Einwohnergemeinde Interlaken

Überbauungsordnung Nr. 23 «IBI-Areal»

Mitwirkungsbericht

Januar 2024

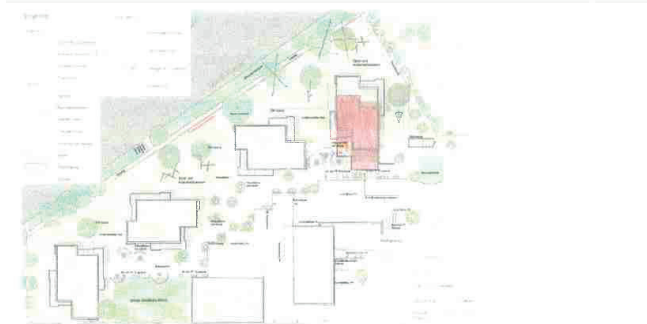
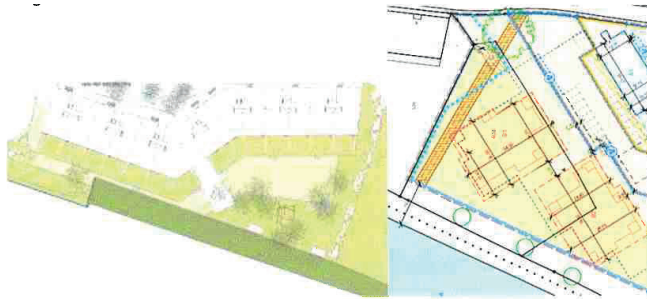
03.7	<p>Es ist ein Uferwegstreifen von 6–11 m Breite gemäss SFG vorgesehen. Es ist nicht nachvollziehbar, dass gerade gegen die bestehende Überbauung Quai West der Uferwegstreifen in seiner Breite stark verringert und keine Rücksicht genommen wird. Es würde durchaus Spielraum liegen, die Baufelder hinter die Baulinien zu schieben.</p>	<p>Die revidierte Uferschutzplanung befindet sich in der kantonalen Genehmigung und wird durch die Überbauungsordnung nicht geändert.</p> <p>Bisher und künftig gilt eine Uferschutzzone von min. 15 m ab Gewässerrand, wovon nur ein Teil auf dem Grundstück der IBI liegt. Die Stellung und insbesondere die Ausrichtung der Baukörper wurde im qualitätssichernden Verfahren intensiv überprüft. Die neuen Baubereiche erreichen diesen Abstand nur punktuell und lassen dazwischen grosse dem Wasser zugewandte Freiräume zu, so dass keine durchgehende Gebäudeflucht längs dem Kanal entsteht.</p>

Rudimentäre Skizze einer möglichen Korrektur für die Anordnung des Baukörpers B1

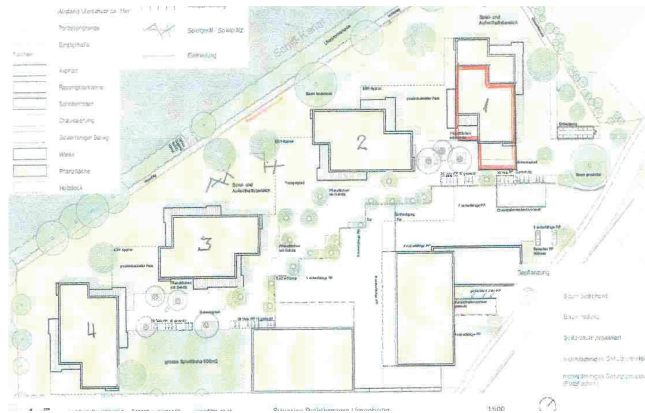
03.9	Aus unserer Sicht könnte der Baukörper durchaus etwas gegen das Verwaltungsgebäude geschoben werden.	Der Raum zwischen dem Baukörper B1 und dem Verwaltungsgebäude ist für das Gesamtkonzept von grosser Bedeutung. Es handelt sich um den Ankunftsort, wo Adressierung, Erschliessung, Parkierung, Aufenthalt, Entsorgung koordiniert werden müssen. Diese Freifläche bildet auch für die Nachbarschaft einen Mehrwert. Der Spielraum wurde im qualitätssichernden Verfahren überprüft.	
	Die Gebäudehöhe sollte vom Baukörper B1 auf 4 Stockwerke begrenzt werden.	vgl. 01.1, 01.2
